**DEMANDE D'AUTORISATION D'EXPLOITER UNE INSTALLATION CLASSÉE POUR LA PROTECTION DE  
L'ENVIRONNEMENT (ICPE) SUR LE TERRITOIRE DES COMMUNES D'EQUENNES-ERAMECOURT, SAULCHOY-  
SOUS-POIX ET THIEULLOY-LA-VILLE**

**PROJET DE CRÉATION D'UN PARC ÉOLIEN  
DÉPOSÉ PAR LA SOCIÉTÉ « FERME ÉOLIENNE CARNOTTE »**

**AVIS DE L'AUTORITE ENVIRONNEMENTALE  
SUR L'ETUDE D'IMPACT ET L'ETUDE DE DANGERS**

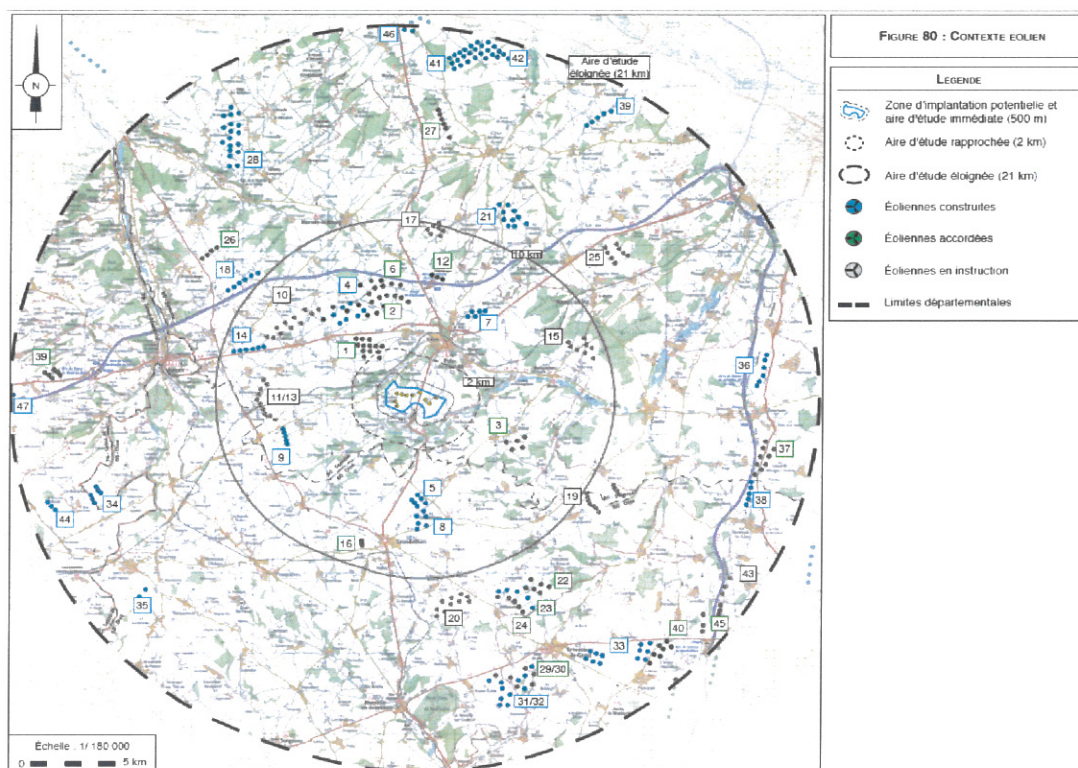
Il semble qu'il y ait une erreur en ce qui concerne le parc éolien de Catheux, Lavacquerie, Le Mesnil-Conteville, ayant fait l'objet d'un avis de l'autorité environnementale le 26 mars 2016. L'exploitant a précisé que le permis de construire a été refusé et l'a retiré de la carte. Or il s'avère que c'est le parc situé plus au Sud qui a été refusé, nommé parc éolien de Catheux, Lavacquerie, Choqueuses les-Bernard (voir carte ci-dessous).

*L'autorité environnementale recommande de vérifier les informations relatives aux parcs éoliens de Catheux, Lavacquerie, Le Mesnil-Conteville et celui de Catheux, Lavacquerie et Choqueuses les-Bernard. L'étude d'impact et les photomontages seront à modifier le cas échéant.*

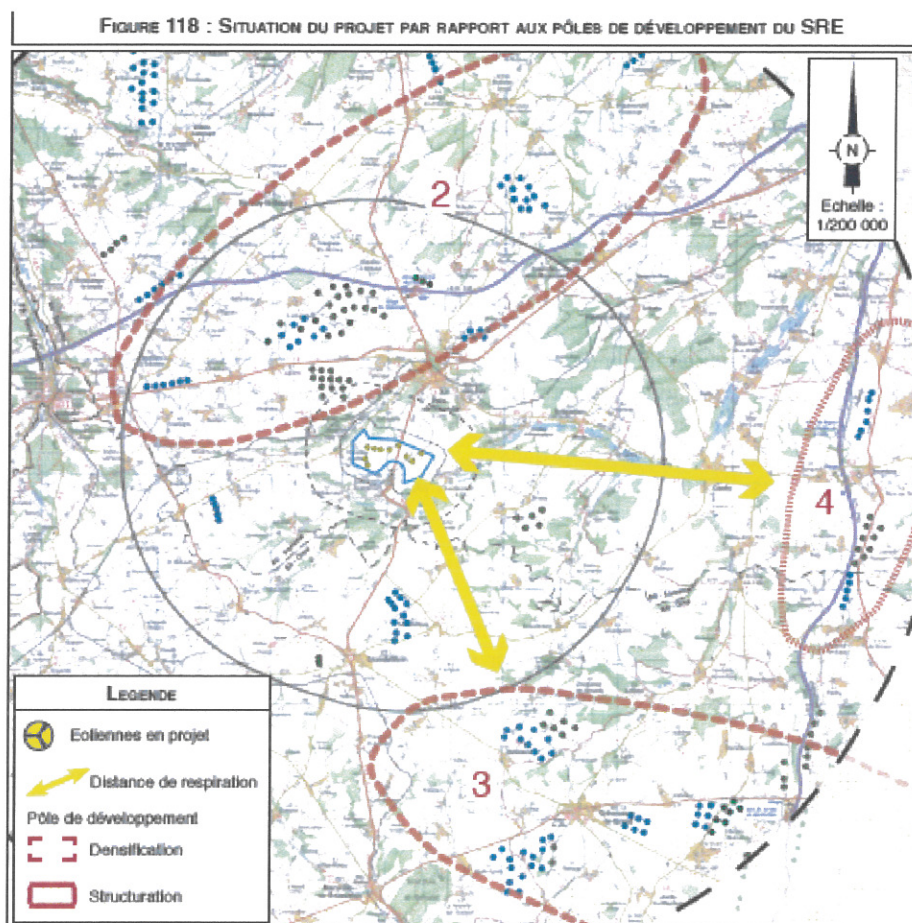
La zone d'implantation du projet est majoritairement (éoliennes E1 à E9) située en zone favorable, sous conditions, au développement de l'éolien (zone orange), du schéma régional de l'éolien (SRE), annexé au schéma régional du climat, de l'air et de l'énergie (SRCAE) de la région Picardie, entré en vigueur le 30 juin 2012. L'éolienne E10 est située en zone blanche du SRE où l'implantation des éoliennes n'est pas favorable.

Les zones favorables sous conditions du SRE sont des zones qui présentent des contraintes assez fortes où l'implantation des éoliennes est soumise à des études particulières adaptées. Elles ont vocation à accueillir des pôles de structuration ou des parcs éoliens en ponctuation (confortement des parcs éoliens existants, éoliennes intégrées dans des zones d'activités économiques,...). Cependant, des pôles de densification peuvent être envisagés de façon très maîtrisée (étude au cas par cas).

Le SRE indique qu'à une échelle plus importante (secteur A du SRCAE : Somme sud-ouest/Oise ouest), ce secteur est délimité par des zones contraintes :
